RINGERIKE KOMMUNE

VURDERING AV UTTALELSER TIL HØRING OG OFFENTLIG ETTERSYN AV 485 Detaljregulering for Veienkollen boligfelt

Oppsummert og kommentert av forslagsstiller 15.09.2022

Kommentert av rådmannen 17.11.2022

Frisikt ved avkjøring til stikkveien f_SKV2 opp til Veienkollen boligfelt
(Kilde: google.maps 2022)

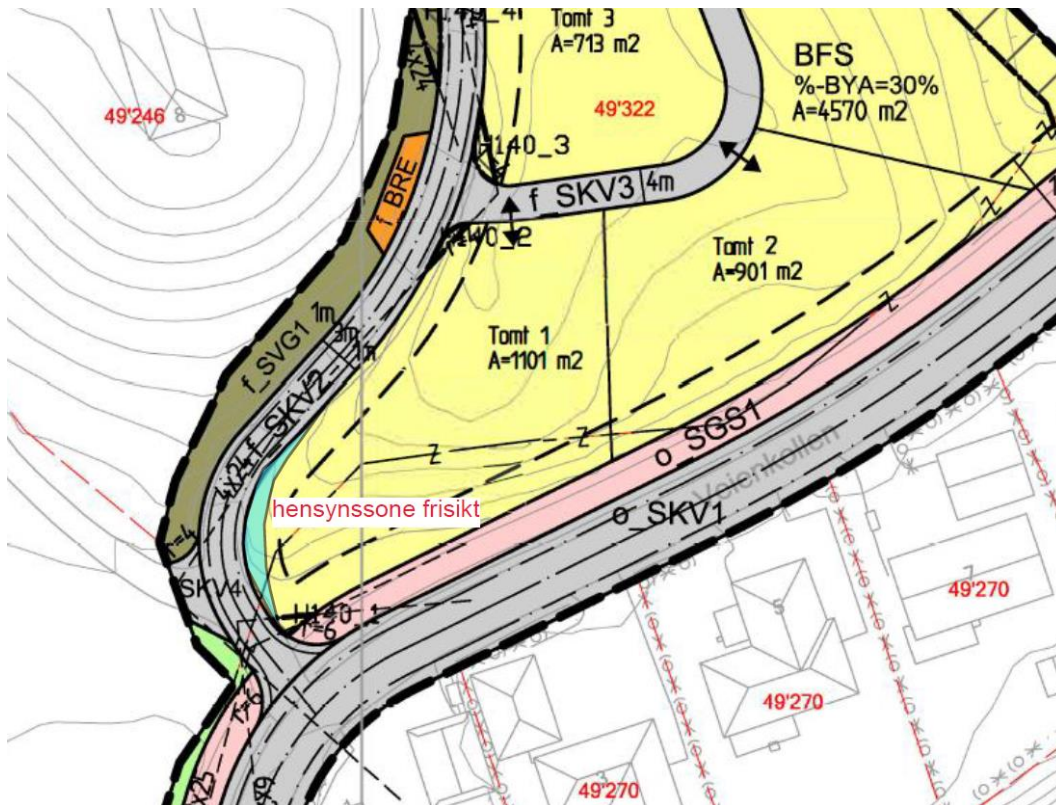
rundt plassering av dunkene.	
6	<p>Ragnar Aasen og Siri Valdersstøen Aasen - eier av eiendommene 49/246, 49/268 og 49/273. Ragnar og Siri mener disse eiendommen blir vesentlig berørt av planforslaget.</p> <p>Ragnar og Siri bemerker at det er rart at kommunen foreslår å detaljregulere et boligområde som grenser til dyrkamark. De hevder at boligområdet er å regne som dyrkbar mark og mener planforslaget ikke er i tråd med nasjonale retningslinjer og føringer.</p> <p>Videre mener de at planforslaget bryter med etablert bebyggelse dersom det bygges tomannsboliger i dette området.</p> <p>Ragnar og Siri mener plandokumentene mangler beskrivelse av vesentlige forhold.</p> <p>Vedr adkomst</p> <p>Ragnar og Siri mener at dagens stikkvei ikke er bygd for å betjene flere enn tre boenheter og fremhever at det er et uoversiktlig kryss mot gang- og sykkelveien og mot Veienkollen.</p> <p>Ragnar og Siri mener forslaget om å etablere et veilag er i strid med etablerte rettigheter for tilgrensede eiendommer. De mener privatrettslige</p>	<p>Tronrud Eiendom har forholdt seg til kommuneplanen for 2019-2030 og reguleringsplan 133 - Område ved veien skole fra 1985. Planområdet har vært avsatt til boligbebyggelse siden åttitallet.</p> <p>Planområdet er ikke definert som dyrkbar mark i kommunens kartgrunnlag. Se kartutsnitt nedenfor.</p> <p>Planområdet grenser til dyrkamark. Nærhet til dyrkamark er i planforslaget ivaretatt ved at det er lagt inn en buffersone.</p> <p>Det medfører riktighet at det ikke er tomannsboliger i umiddelbar nærhet, men det er flere tomannsboliger i Ludvig Grønvolds vei (Follumåsen)</p> <p>Adkomstveien/stikkveien er vurdert å ha tilstrekkelig kapasitet og sikkerhet for blandet trafikk til totalt 10 boenheter. Fartsgrensen er lav (30 km/t) og det er avsatt gode sidearealer til snøopplag. Tronrud Eiendom er enig i at sikkerheten kan økes ytterligere. Iht. SVV håndbøker skal det være sikt 20m i begge retninger i offentlige veier med fartsgrense 30 km/t. Vi</p>	<p>Det er riktig at planområdet ikke er definert som dyrbar mark. Nærheten til dyrket mark har likevel vært drøftet internt i administrasjonen. Landbrukskontoret har ikke innvendinger mot at området benyttes til boliger, og de er positive til at det settes av buffersone mot dyrket mark. Statsforvalteren er også positiv til dette, se oppsummering av Statsforvalterens uttalelse til planforslaget.</p> <p>Forslagstiller foreslår å legge inn frisisiktsoner mot gang- og sykkelvei o_SGS1. Rådmannen mener imidlertid at frisikt mot o_SGS1 allerede er ivaretatt av frisisiktsonen H140_1 mot veien Veienkollen. Frisiktsonen for gangveien vil i praksis bli liggende under frisisiktsonen for veien i plankartet. Det er derfor ikke nødvendig å legge inn egen frisisiktsoner for gang- og sykkelveien.</p>

1. Det legges inn en hensynssone H310 i utløpssonen til kvikkleireskred
2. Det legges inn en hensynssone som sikrer frisikt i stikkveien f_SKV2 i svingen rett etter avkjøring fra Veienkollen. Frisikt skal ikke hindres av terreng eller busker som er høyere enn 0,5m i planet til veien. Eier av tomt 1 har ansvaret for at bestemmelsen blir ivaretatt.

Forslag til hensynssone langs f_SKV2 for å sikre frisikt på minst 20 m i svingen.

Kartutsnitt fra kommunens kartgrunnlag. Gult felt viser dyrkamark. Brune felt viser dyrbar mark. Planområdet er markert med lilla omriss. (Kilde Ringebu kommune kart)

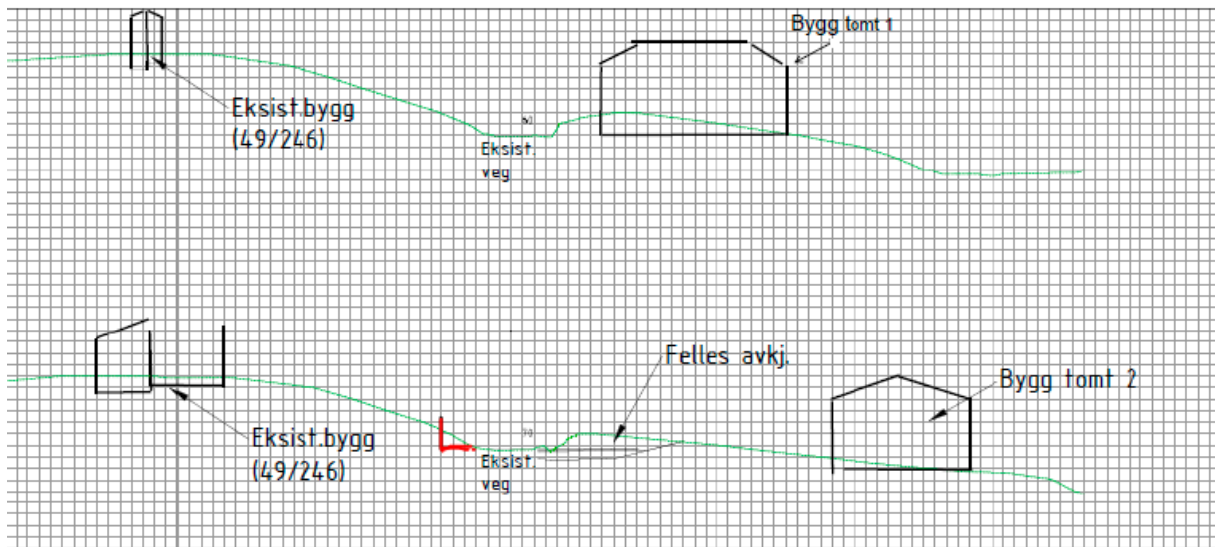
<p>Oppsummering av Ragnar og Siri</p> <p>Planforslaget synes ikke tilstrekkelig utredet. Forslaget har vesentlige mangler. Kommunen bør videre foreta en helhetlig vurdering av områdets reguleringsstatus gjennom arbeidet med kommuneplanens arealdel. Dette er særlig viktig siden området er å regne som dyrkbar mark og grenser til dyrka mark. Dette må også ses i sammenheng med mangelfull utredning av grunnforholdene i området.</p>	<p>Tronrud Eiendom viser til plandokumentene og til våre kommentarer ovenfor. Planområdet har vært avsatt til boligbebyggelse siden åttitallet. Vi mener planområdet for fem boligtomter er grundig og tilstrekkelig utredet, og at området er godt egnet til boligbebyggelse.</p>	<p>Flere vedtatte revisjoner av kommuneplanenes arealdel har befestet området som avsatt til boligformål.</p>
--	---	--	---
